**Zienswijzennota voorontwerpbestemmingsplan
Eemshaven Zuidoost**

9 december 2016

Projectnummer 090.10.53.00.01

Bijlage 2: indicatieve 10^{-6} – contour

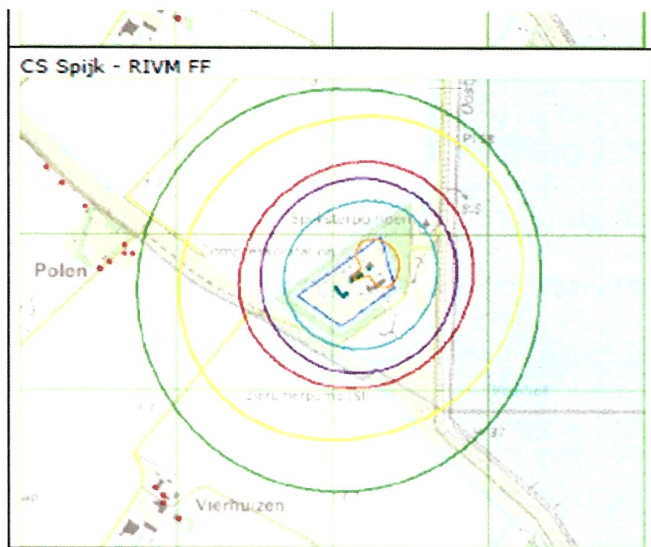
Op dit moment is de huidige PR-contour van CS Spijk onbekend. De indicatieve berekening geeft aan dat de nieuwe P-6 contour buiten de inrichting is gelegen. Indiener zal proberen zo snel mogelijk de definitieve contour te berekenen zodat deze als veiligheidszone op de verbeelding kan worden gezet.

Op dit moment hebben wij door een veranderde rekenmethodiek geen juist beeld van de huidige PR-contour van CS Spijk. Gedurende de procedure van het bestemmingsplan zullen wij proberen duidelijkheid hierover te krijgen. In Bijlage 2 hebben wij een indicatieve berekening uitgevoerd en daaruit komt dat de nieuwe 10^{-6} – contour buiten de inrichting komt te liggen. Wij hopen op korte termijn een juiste berekening te kunnen uitvoeren zodat er een 'veiligheidszone – Bevi' opgenomen kan worden in het bestemmingsplan. Contact hierover kunt u opnemen met de heer M. Bekker (06 1100 5910).

De gemeente neemt kennis van dit voornemen.
